Interne beoordeling bouwplan 26-9-2024 (Peter Droog, Gerbert Smulders)

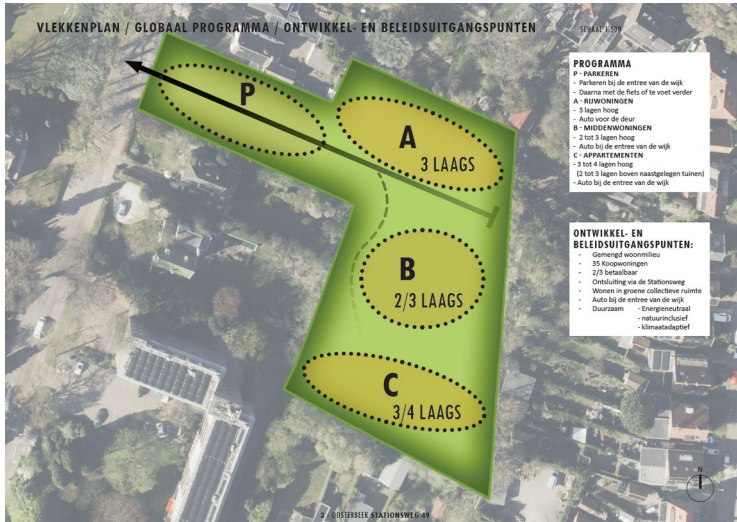
- Bouwblok B heeft een dusdanig forse (te forse) footprint waardoor er slechts een smalle strook groen omheen blijft lopen. In plaats van een groene plek met een gebouw er in (wat de woonkwaliteit is), komt het groen te veel onder druk te staan. De footprint van dit gebouw moet kleiner, we denken dat dit ten koste gaat van twee woningen.
- De plasticiteit van bouwblok B is geslaagd, doordat de derde bouwlaag getrapt is tov de 2^e en 1^e bouwlaag werkt dit. 3 bouwlagen is ook bij een kleinere footprint voorstelbaar, mits de plasticiteit zoals hierboven beschreven geborgd wordt.

➔ Nood- en hulpdiensten moeten het plangebied in kunnen komen; dit moet geborgd worden. Mogelijk dat dit een extra argument is om de footprint van bouwblok B kleiner te maken.

- Woonkwaliteit is een autovrije groene openbare ruimte waaraan gewoond wordt. Bouwblok A maakt dit beeld niet waar, want het beeld hier is erg stenig: de drive-under-parkeerplaatsen, de voordeur met pad er naartoe, en de rijloper van ca. 6 mtr breed betekend dat het beeld stenig wordt tussen bouwblok A en B.
- **Hoe wordt het afval opgehaald?** En hoe komt de vuilniswagen er?
 - o Verwacht wordt dat de vuilniswagen enkel over de stationsstraat rijdt
 - o Indien losse containers toegepast worden: voorkomen dient te worden dat de containers in de voortuinen komen te staan. Daarom lijkt collectieve afvalvoorzieningen voor in ieder geval bouwblok B en C noodzakelijk.

- **Gebouw C:** ivm het laadvermogen en de privacy van omwonenden is het een goede keuze om het gebouw net iets lager te positioneren. Het bijgevoegde referentiebeeld met balkons/terrassen aan de binnenzijde (en de voordeuren aan de buitenzijde) is fraai, echt voor de woningen op de begane grond is extra aandacht noodzakelijk om te **voorkomen dat deze de terrassen dicht zetten met hoge erfafscheidingen** waardoor er een achtertuinsituatie zal ontstaan. De woning op de begane grond lijkt aan de achterzijde **erg ver het talud ingeschoven** te worden. Deze beganegrond woning zal naar verwachting erg donker worden

- **Gebouw B:** een getrappt plastisch bouwblok midden in het plan verrijkt de ruimte. De terrassen /buitenruimtes en bijgebouwen zijn slim mee ontworpen. Geborgd moet worden dat de terrassen/buitenruimtes **niet dicht gezet worden met hoge erfafscheidingen**, want dit zou ten koste gaan van de nagestreefde interactie tussen openbare ruimte en woning.

- **Gebouw A:** De drive-under situatie in combinatie met het stenige beeld van de ruimte tussen gebouw A en gebouw B zorgt ervoor dat de auto alsnog in het plangebied komt en het beeld niet groen wordt. Daarom dient dit bouwblok op dit aspect anders uitgewerkt te worden. Hier moet dus opnieuw aan ontworpen worden. Wij zien mogelijkheden:

- o Doordat bouwblok B waarschijnlijk minder woningen krijgt (want de footprint moet kleiner) betekent dit ook dat de parkeervraag omlaag gaat. **Hierdoor kunnen de drive under parkeerplaatsen weggehaald worden waardoor er een leeflaag aan straat komt en het beeld groener en autovrij wordt**

- o Met name het oostelijk deel van bouwblok A is kritiek; want hier ligt het bouwblok tegenover bouwblok B. **Door bv bijvoorbeeld de oostelijk 5 woningen geen parkeerplaatsen onder de woningen te maken** wordt het beoogde groene karakter van het binnengebied hersteld. Er ontstaat bij deze woningen bovendien een leeflaag op de b.g. Het tekort aan parkeerplaatsen kan bv opgelost worden door deze voor deze woningen onder te brengen als drive under parkeerplaatsen bij de westelijke 4 woningen (dus onder elke woning een dubbele parkeerplaats).
